Změnový list č. 17 (ZL)

ZL č./verze:	17
Datum předložení ZL:	25.11.2024
Smlouva o dílo (SoD) č.:	2022/OMP/0620
Ze dne:	22.04.2022
Stavba:	Rekonstrukce objektu č. p. 200 k.ú. Strašnice na základní školu Praha 10 – Strašnice
Název změny:	Střechy_VZT komínek

Projekt:	Rekonstrukce objektu č. p. 200 k.ú. Strašnice na základní školu Praha 10 – Strašnice
Objednatel:	Městská část Praha 10
Zhotovitel:	„ZŠ Strašnice – OHLA ŽS & SYNER“
Název dokumentu:	Změnový list č. 17

ČEZ + SKLAD BA VZT KOTÍPKU

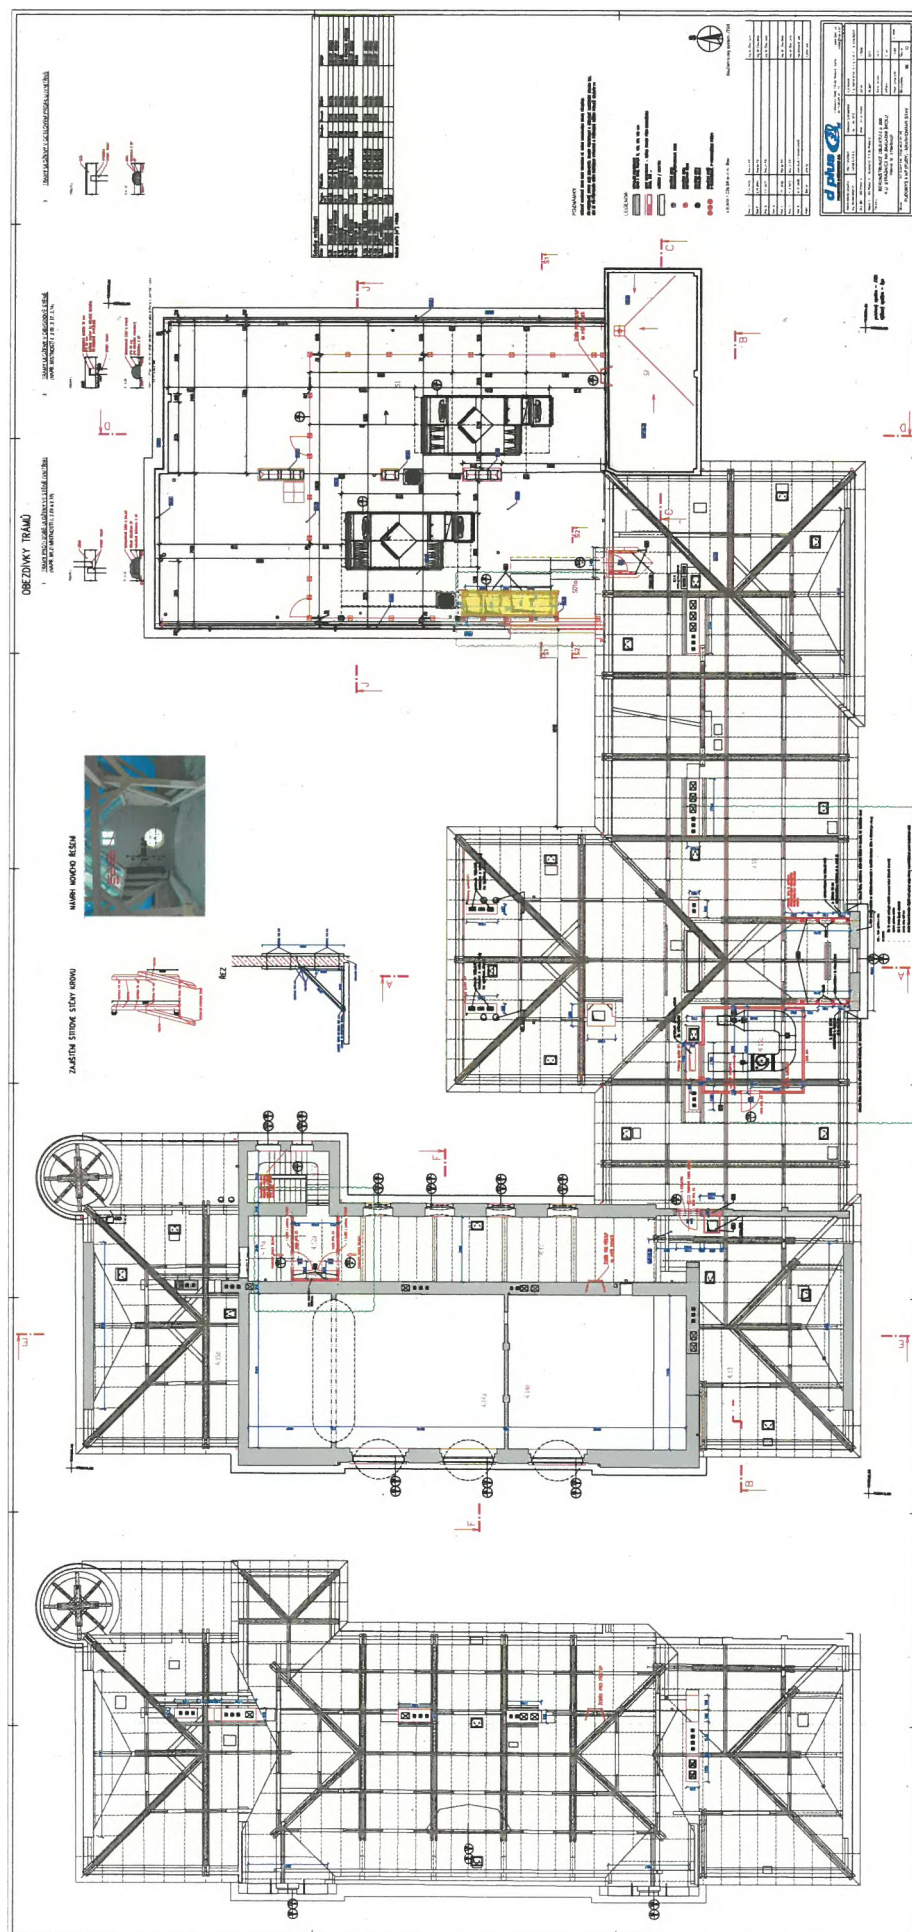
Jedná se o svislé zaklopení a opláštění výustku VZT na střeše 4.NP přístavby. V rámci DPS a VV SoD byla pouze ocelová konstrukce.

Tento ZL doplňuje prvky svislého opláštění, a rohových profilů VZT výustku / komínku.

— HYDROIZOLAČNÍ FOLIE TL. 1,5 mm
— SEPARAČNÍ VRSTVA
— ROVNÉ DESKY EPS 50 mm
— PAROTĚSNÝ PÁS
— PENETRACE
— OSB 3, TL. 22 mm
— OCELOVÁ KONSTRUKCE

— HYDROIZOLAČNÍ FOLIE TL. 1,5 mm
— SEPARAČNÍ VRSTVA
— ROVNÉ DESKY EPS 50 mm
— PAROTĚSNÝ PÁS
— PENETRACE
— OSB 3, TL. 18 mm
— OCELOVÁ KONSTRUKCE
